伊方発電所	R1
提出年月日	2020年12月15日

伊方発電所 原子炉施設保安規定変更認可申請について

令和2年12月
四国電力株式会社

放射線管理用計測器等の一部変更について

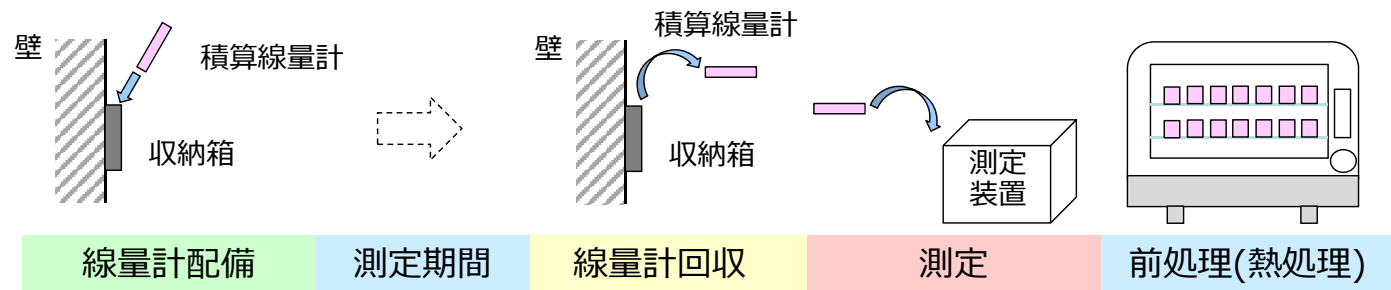
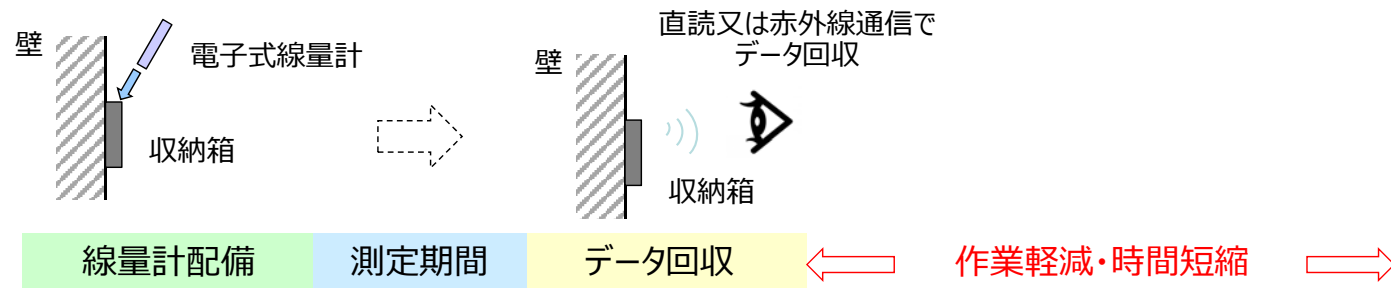
- 保安規定第114条および第314条に定める放射線計測器のうち、管理区域内における外部放射線に係る線量当量測定（保安規定第113条および第313条に基づく測定【1週間に1回】）に使用している積算線量計測定装置について、電子式線量計に変更を行う。
- 電子式線量計に変更することにより、線量計回収時の積算線量計測定装置による測定や線量計配備前の前処理等の作業軽減が図れるとともに、測定値を直読等によりデータ回収することができ、結果が判明するまでの時間短縮を図ることができる。
